地下室负二层平面图

变更前

地下室负二层平面图 变更后

地下室负一层平面图 变更后

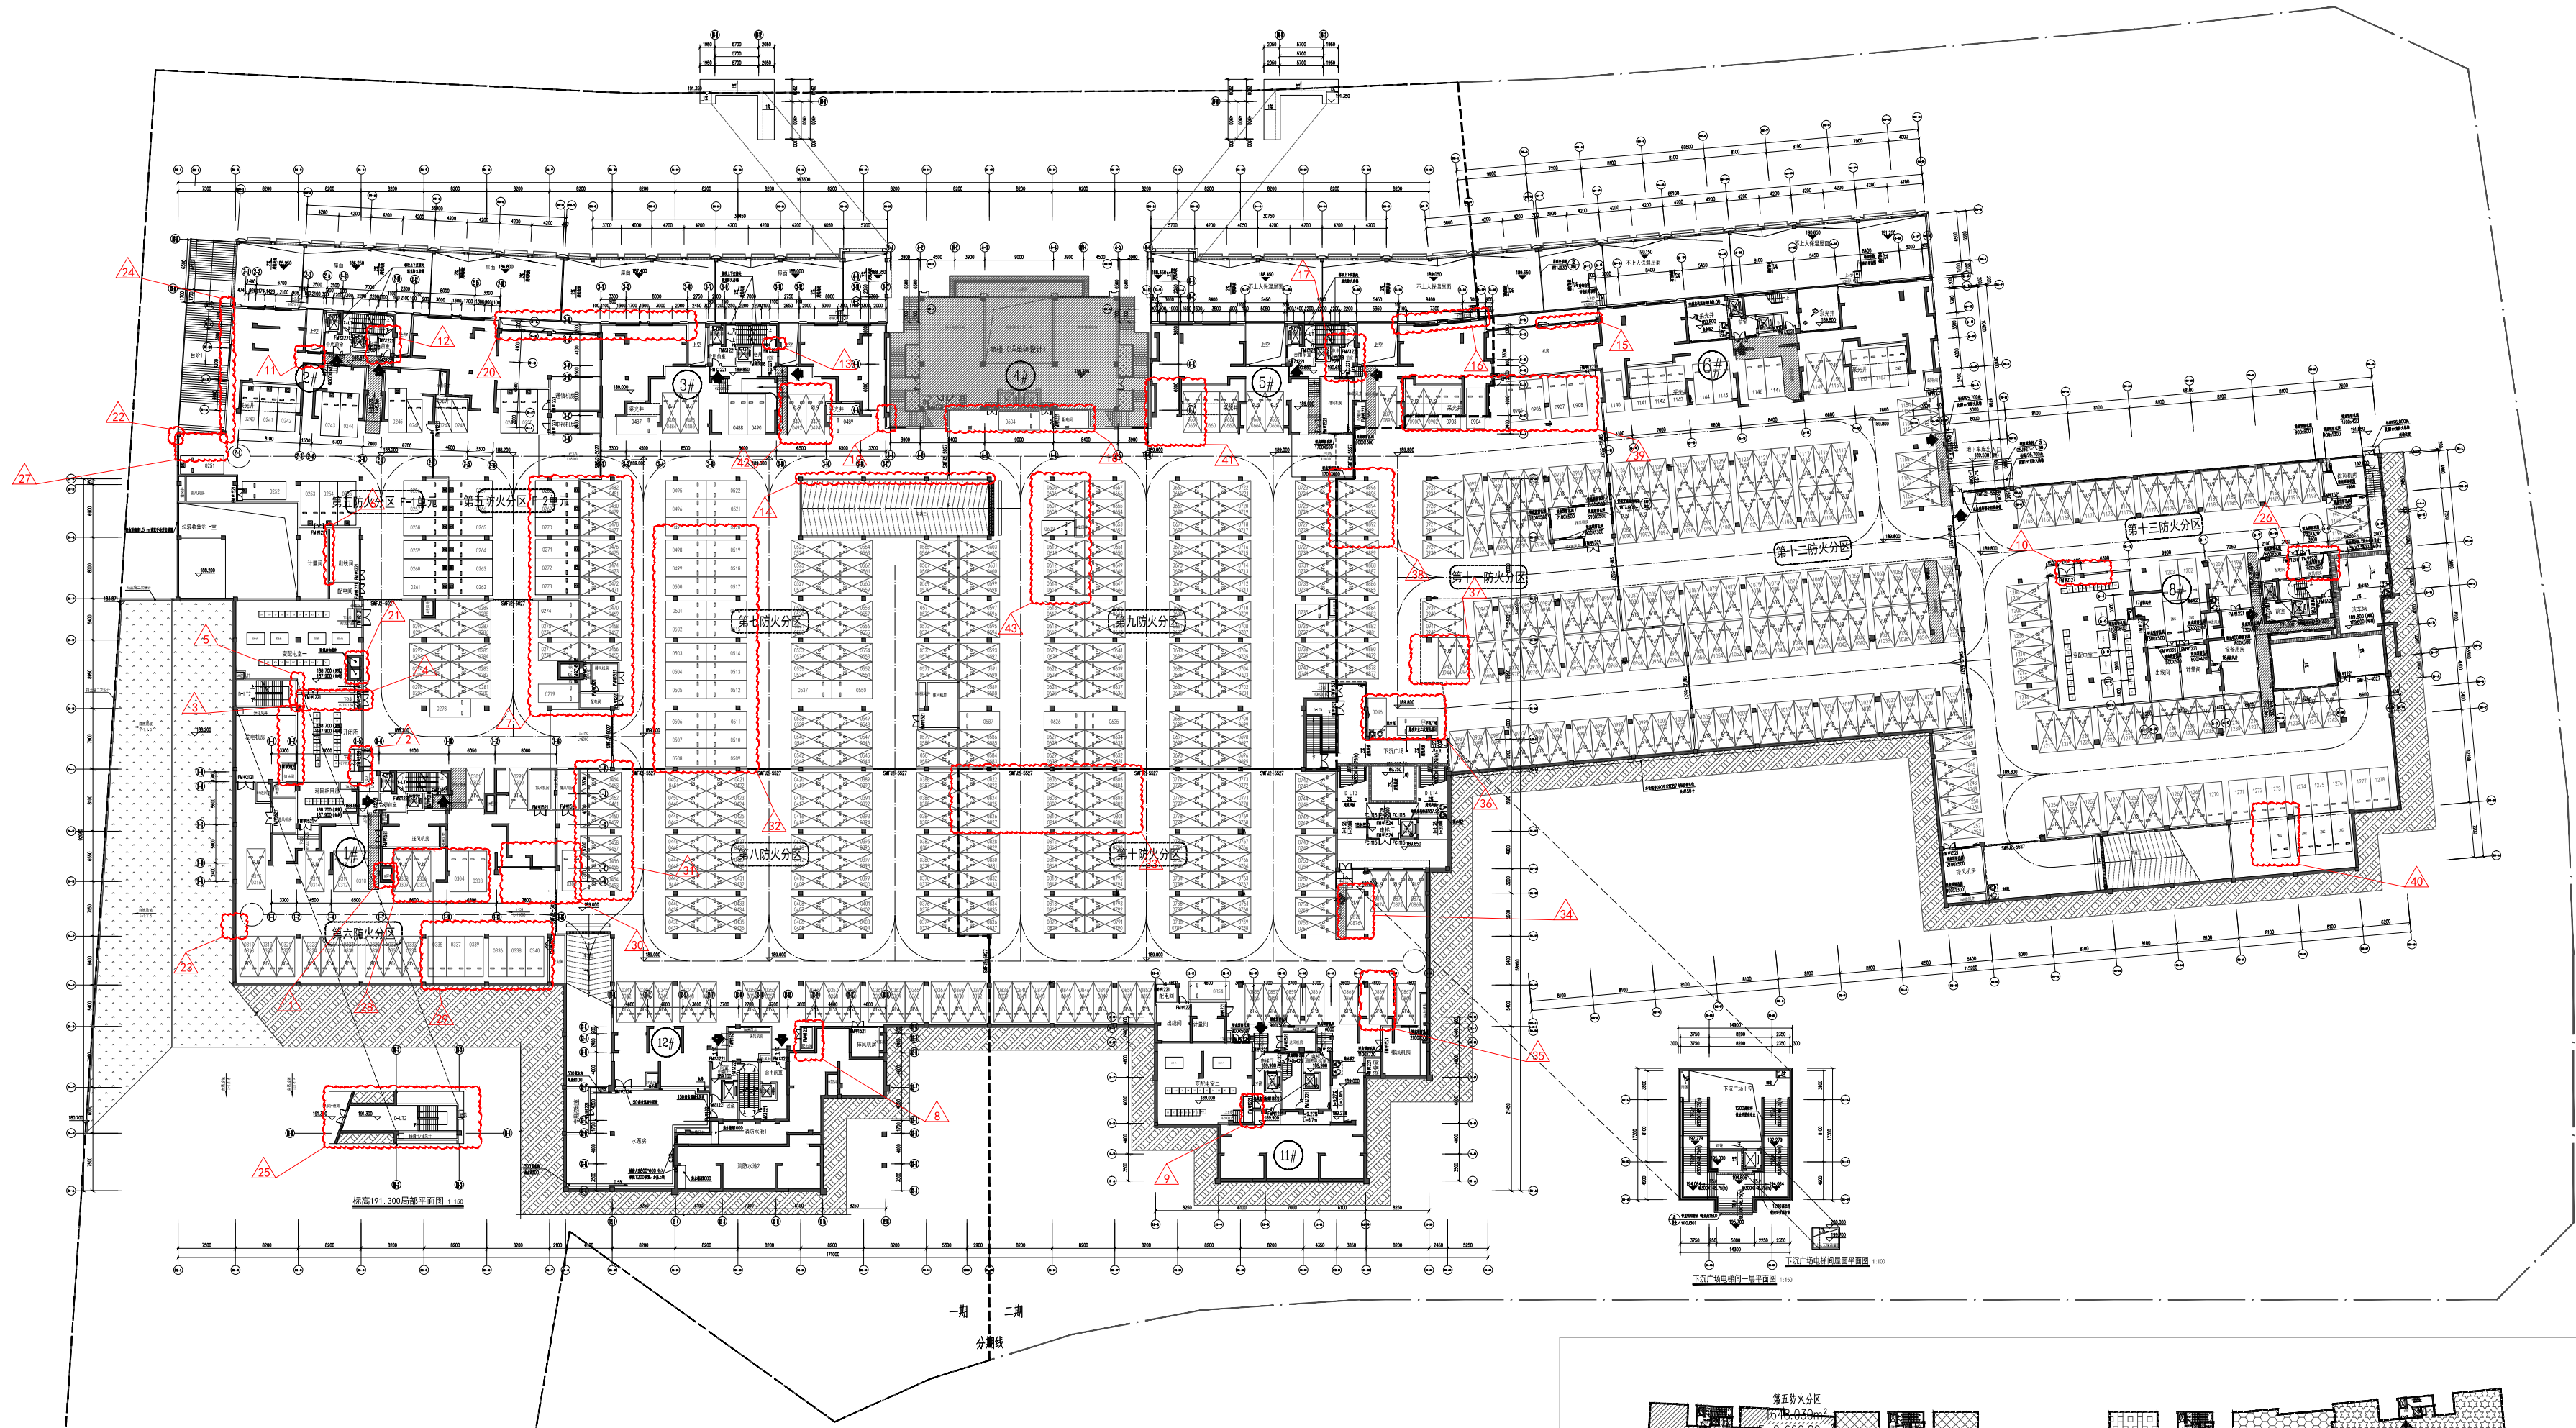
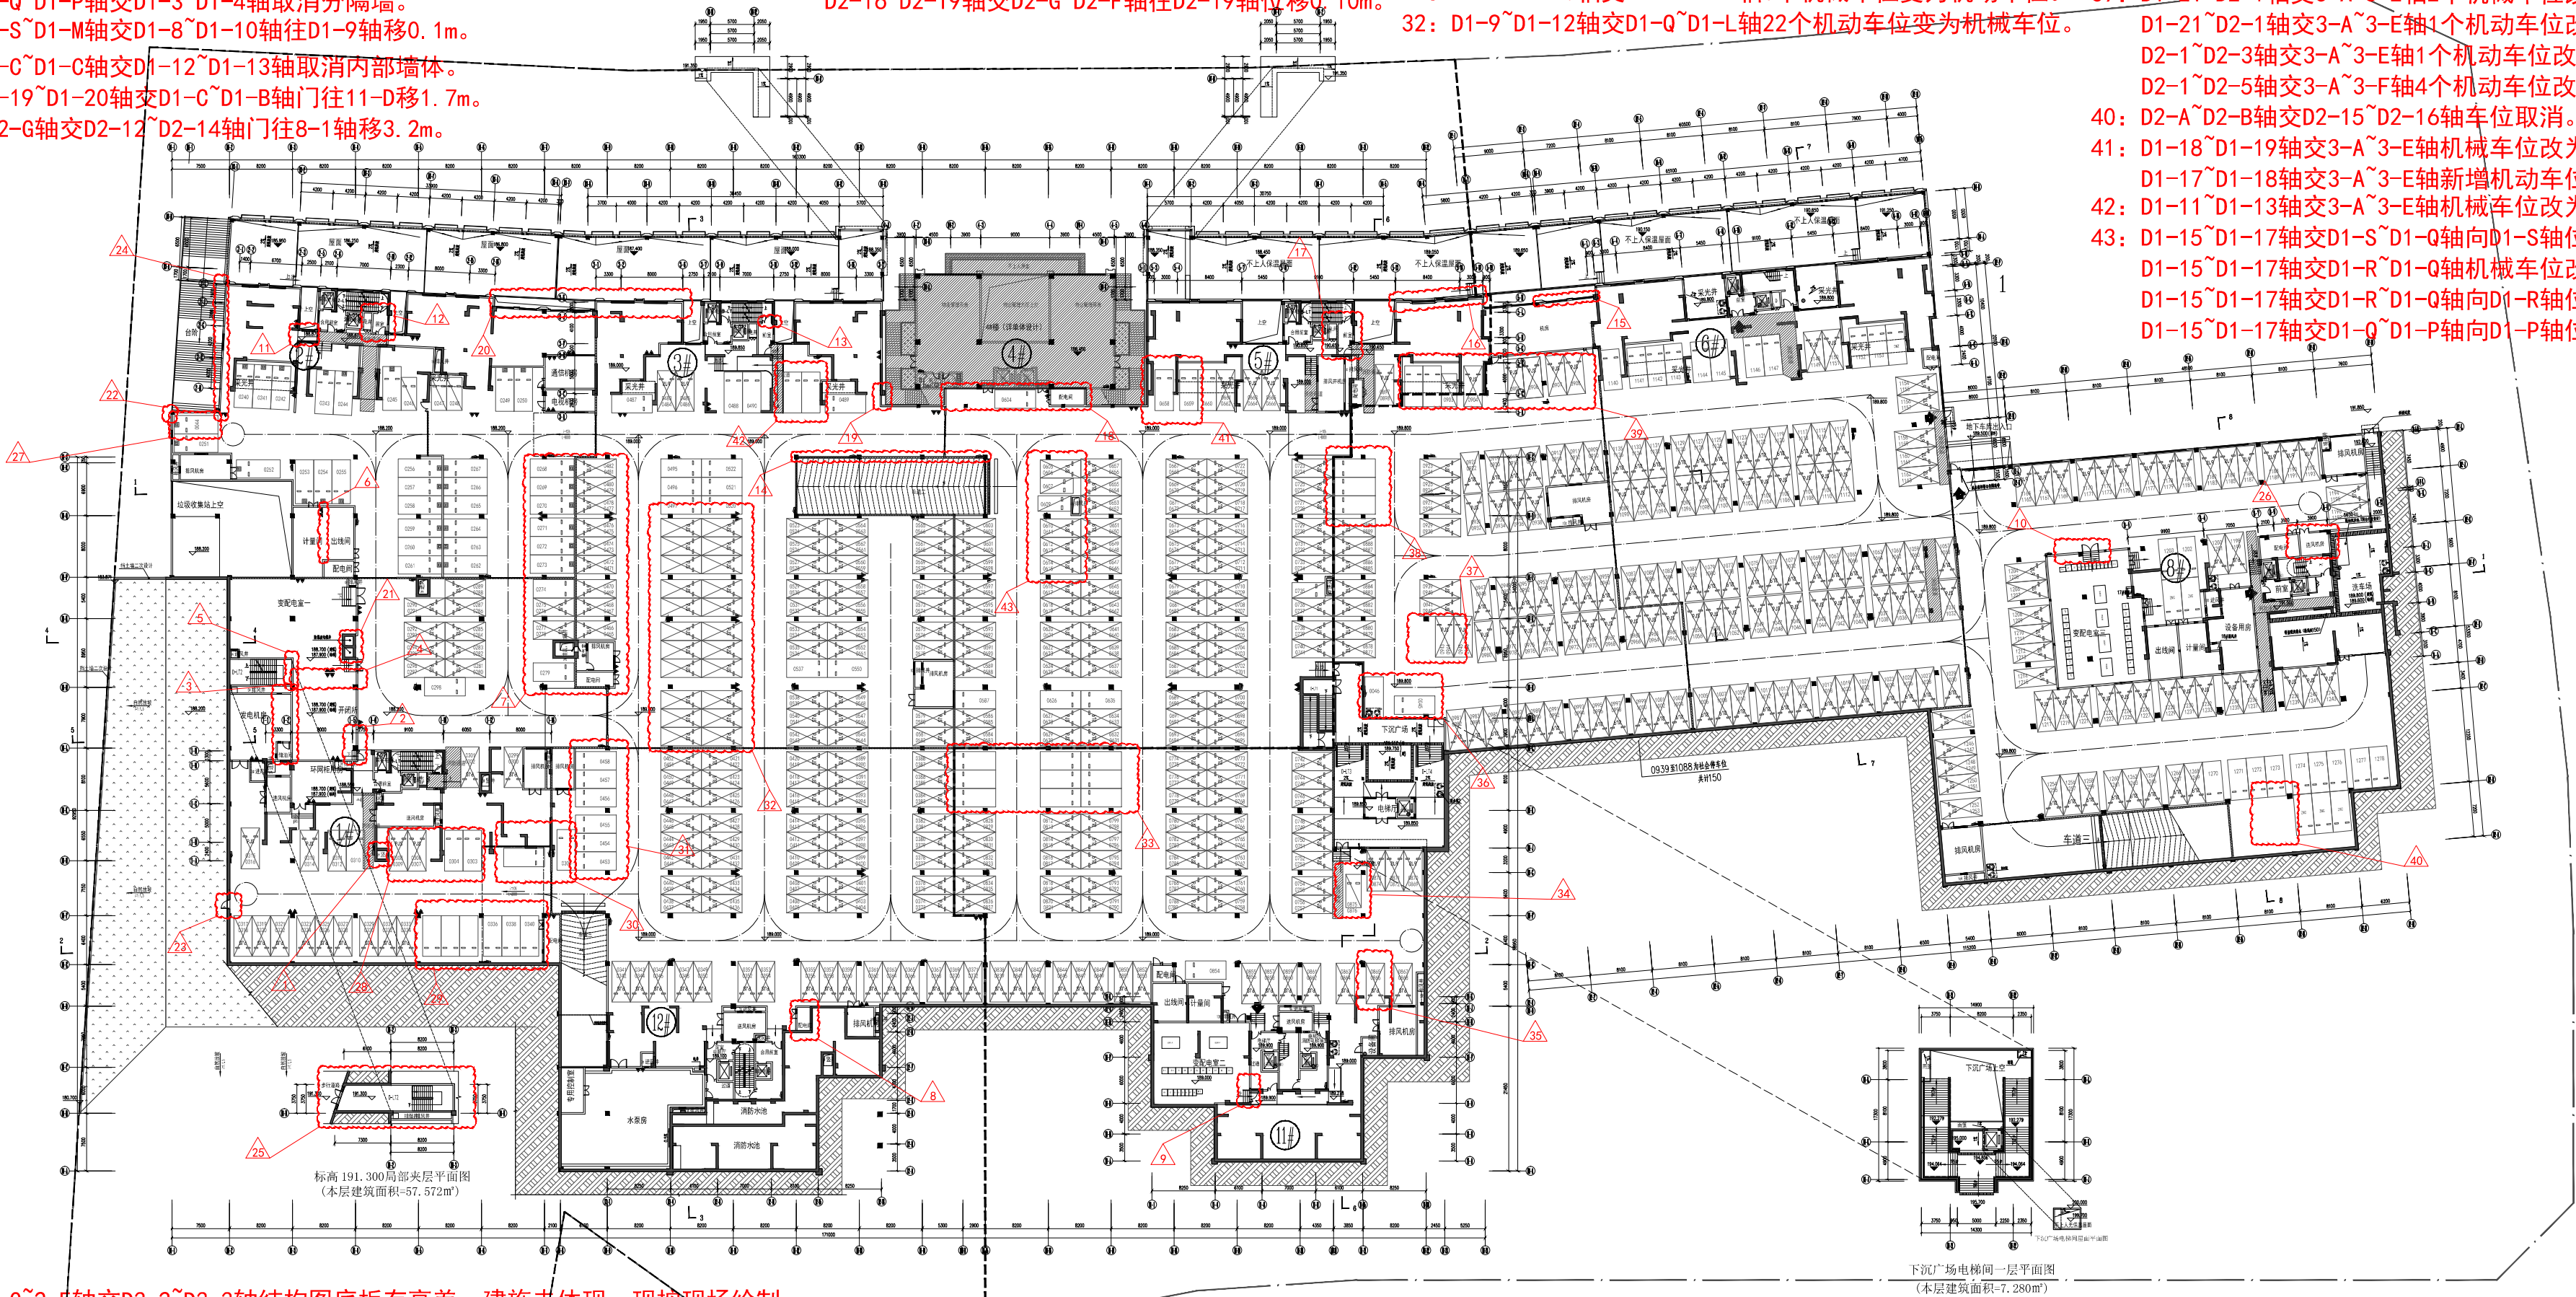
- 1: D1-K~D1-H轴交D1-4~D1-5轴风井向1-D轴移动0.4m且向D1-5轴移动0.1m。
2: D1-K~D1-M轴交D1-3~D1-4轴的门往D1-L轴移动2.75m。
3: D1-N~D1-K轴交D1-2~D1-3轴墙体向D1-3轴移动0.1m。
4: D1-N~D1-M轴交D1-3~D1-4轴取消分隔墙及门。
5: D1-N~D1-K轴交D1-2~D1-3轴墙体往D1-3轴移0.2m。
6: D1-Q~D1-P轴交D1-3~D1-4轴取消分隔墙。
7: D1-S~D1-M轴交D1-8~D1-10轴往D1-9轴移0.1m。
8: D1-C~D1-C轴交D1-12~D1-13轴取消内部墙体。
9: D1-19~D1-20轴交D1-C~D1-B轴门往11-D移1.7m。
10: D2-G轴交D2-12~D2-14轴门往8-1轴移3.2m。

- 24: 6-A~6-E轴交D3-1轴地下外墙往D3-1轴移0.1m;
6-A~6-E轴交D3-1轴地下外墙往D3-1轴移0.1m。
25: D1-N~D1-M轴交D1-3轴墙体往D1-4轴移0.2m;
D1-1~D1-2轴左边3.7m处外墙往D1-3轴移0.1m。
26: D2-16~D2-17轴交D2-G~D2-F轴往D2-17轴位移0.05m;
D2-16~D2-19轴交D2-G~D2-F轴往D2-19轴位移0.10m。

- 27: D1-1~D1-2轴交D1-S轴往上新增一个机动车位。
28: D1-4~D1-5轴交D1-K~D1-F轴车位往D1-4轴位移0.6M;
D1-5~D1-6轴交D1-K~D1-F轴机械车位变为机动车位。
29: D1-5~D1-6轴交D1-F~D1-E轴机械车位变为机动车位;
D1-6~D1-7轴交D1-F~D1-E轴新增3个机动车位。
30: D1-6~D1-7轴交D1-K~D1-F轴新增1个机动车位;
D1-7~D1-9轴交D1-K~D1-F轴新增1个机动车位。
31: D1-7~D1-10轴交D1-L~D1-F轴6个机械车位变为机动车位。
32: D1-9~D1-12轴交D1-Q~D1-L轴22个机动车位变为机械车位。

- 33: D1-14~D1-16轴交D1-L~D1-K轴3个机械车位变为机动车位;
D1-15~D1-18轴交D1-L~D1-K轴6个机械车位变为机动车位。
34: D1-20~D1-21轴交D1-H~D1-F轴1个机械车位改为微型车位。
35: D1-21~D1-22轴交D1-E~D1-D轴1个机械车位向D1-21轴位移0.1M。
36: D1-21~D1-22轴交D1-N~D1-L轴新增两个机动车位。
37: D1-22~D2-1轴交D1-P~D1-M轴横向车位改为竖向车位。
38: D1-20~D1-22轴交D1-S~D1-Q轴机械车位改为机动车位。
39: D1-21~D2-1轴交3-A~3-E轴2个机械车位改为机动车位并向D1-22轴位移0.3M;
D1-21~D2-1轴交3-A~3-E轴1个机动车位改为微型车位;
D2-1~D2-3轴交3-A~3-E轴1个机动车位改为机械车位;
D2-1~D2-5轴交3-A~3-F轴4个机动车位改为机械车位。
40: D2-A~D2-B轴交D2-15~D2-16轴车位取消。
41: D1-18~D1-19轴交3-A~3-E轴机械车位改为机动车位;
D1-17~D1-18轴交3-A~3-E轴新增机动车位。
42: D1-11~D1-13轴交3-A~3-E轴机械车位改为机动车位。
43: D1-15~D1-17轴交D1-S~D1-Q轴向D1-S轴位移0.1M;
D1-15~D1-17轴交D1-R~D1-Q轴机械车位改为微型车位;
D1-15~D1-17轴交D1-R~D1-Q轴向D1-R轴位移0.4M;
D1-15~D1-17轴交D1-Q~D1-P轴向D1-P轴位移0.05M。

- 11: 2-G~2-E轴交D3-2~D3-3轴结构图底板有高差，施建未体现，现按现场绘制。
12: 2-G~2-J轴交D3-3~D3-4轴墙体往2-G轴移0.5m;
2-G轴交D3-3~D3-4轴墙体往2-J轴移0.1m;
2-J轴交D3-3~D3-4轴墙体往2-L轴移0.15m。
13: 2-G轴交D3-10~D3-11轴墙体往3-J轴移0.15m。
14: D1-S~D1-R轴交D1-12~D1-15轴坡道墙体D1-S轴移0.1m。
15: D2-3~D2-4轴交2-J轴地下外墙往2-J轴移0.2m。
16: D4-6~D4-7轴交2-J轴地下外墙往2-L轴移0.15m。
D1-21~D1-22轴交6-E~6-G轴地下外墙往5-L轴移0.15m。
17: 2-G~2-E轴交D1-20~D1-21轴台阶改为坡道;
D1-20~D1-21轴交2-G~2-E轴墙体往2-E轴移0.20m;
2-J~2-G轴交D1-20~D1-21轴墙体往2-J轴移0.25m。
18: D1-14~D1-17轴交2-B轴墙体分别往4-5、4-2轴移0.1m。
19: D3-13轴交6-M~6-A轴地下室外墙体往4-1轴移0.1m。
20: D1-7~D1-11轴交6-E~6-G轴地下室外墙体往3-K轴移0.1m;
D1-7~D1-9轴交6-E~6-G轴地下室外墙体往3-K轴移0.26m;
D1-6~D1-9轴交6-E~6-G轴地下室外墙体往3-K轴移0.09m。
21: D1-N~D1-M轴交D1-4~D1-5轴墙体往1-4轴移0.3m。
22: D1-Q~D1-P轴交D3-1轴地下室外墙体按柱砌直。
23: D1-H~D1-F轴交D1-2轴增设门。
